東海第二発電所 審査資料	
資料番号	TKK 審-12 改1
提出年月日	平成30年5月24日

# 東海第二発電所 審査会合における指摘事項の回答 (運転期間延長認可申請関係)

# 東海第二発電所 審査会合における指摘事項の回答一覧表

## ①欠陥検出性評価結果

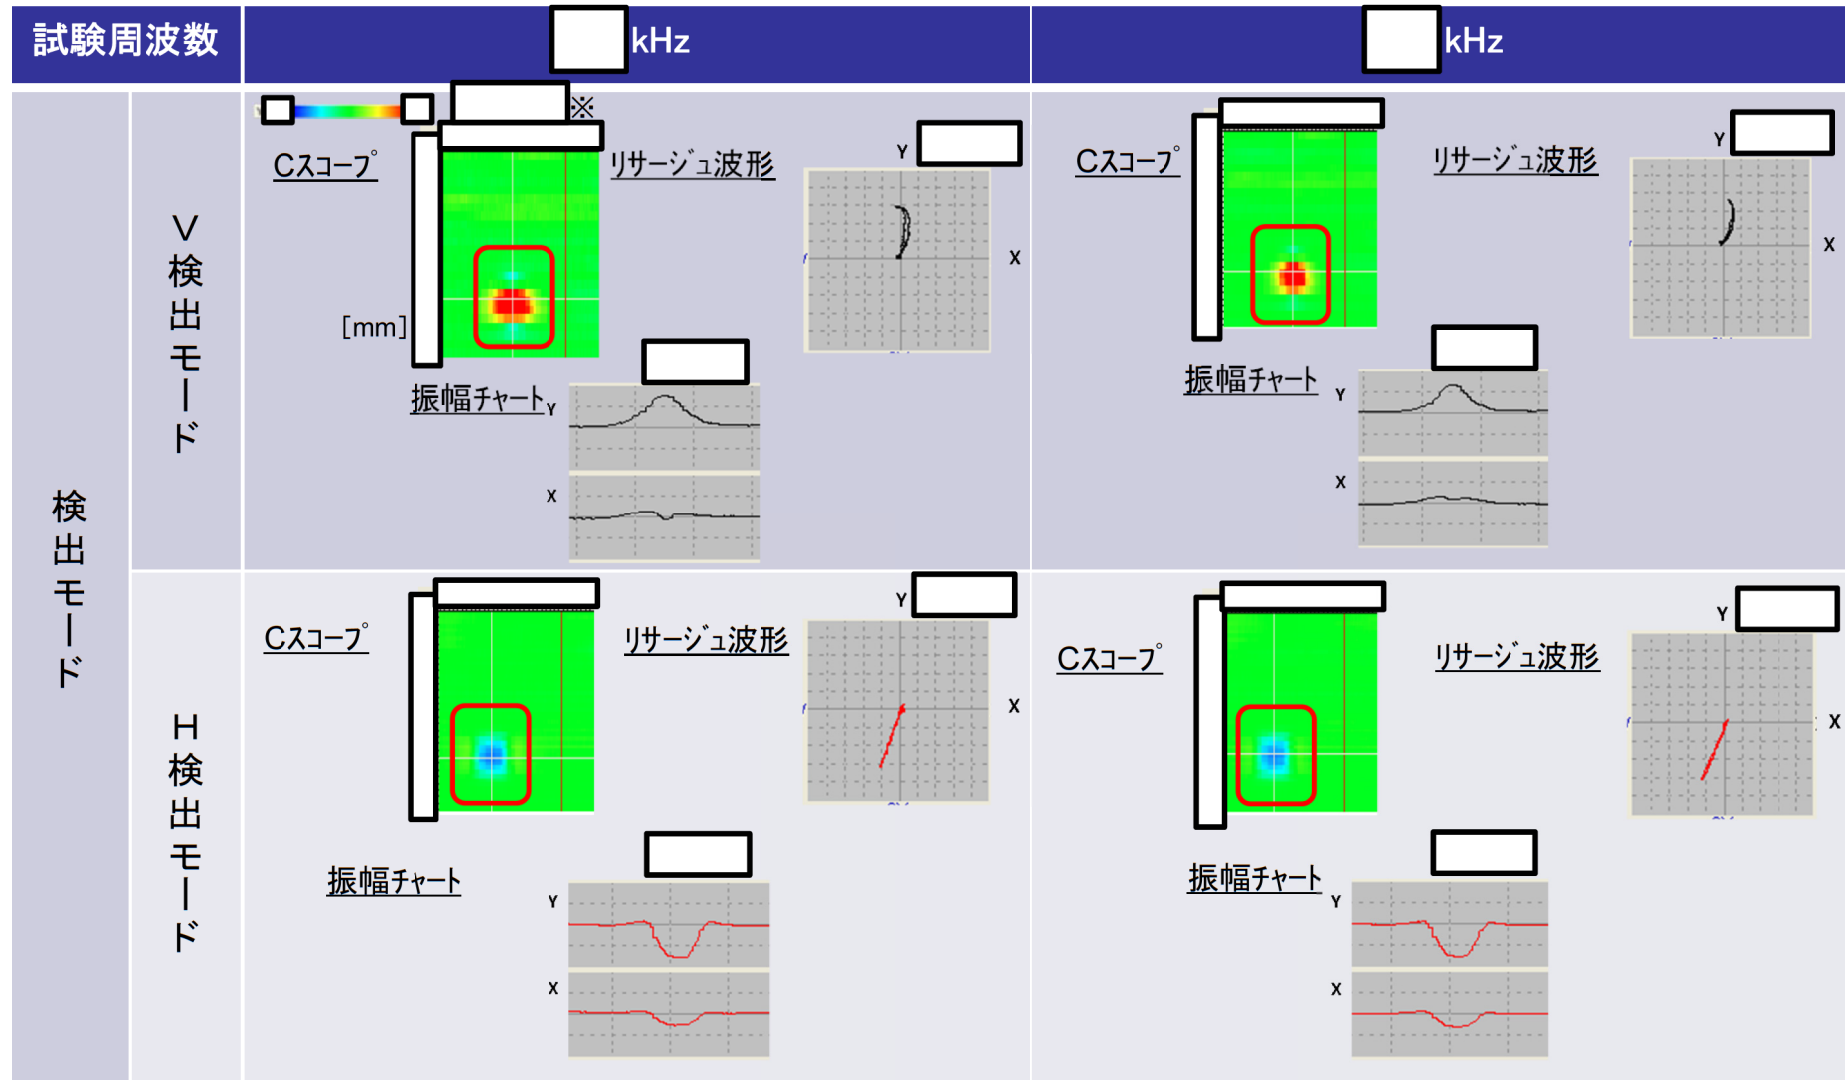
No.	指摘事項	回答
0555-1-3-1 特別点検	原子炉圧力容器 給水ノズルコーナー部の渦電流探傷試験について、事前の試験で十分な検出性があると判断した内容について詳細に説明すること。	平成30年●月●日 P2 ~ P30
0555-1-4-1 特別点検	原子炉格納容器の目視試験において、点検不可範囲があることを前提として、劣化状況や今後の保全について説明すること。また、塗装の剥がれによるストレーナ閉塞に対する影響について説明すること。	平成30年●月●日 P31 ~ P34

EDMノッチを付与した平板形状試験体と2次元R形状試験体のECT信号振幅値は同程度であり, 試験体の形状による欠陥検出性への影響がないことを確認した。

平板形状試験体及び2次元R形状試験体における機械疲労亀裂からのECT信号振幅値は, EDMノッチからの振幅値と同等の振幅値を得られており実機に発生する欠陥性状により近い機械疲労亀裂についても検出が可能であることを確認した。

実機給水ノズル形状試験体において, ノズルコーナ一部に付与した深さ1mmのEDMノッチの信号を検出出来た。実機3次元形状においても欠陥信号を検出可能であることを確認した。
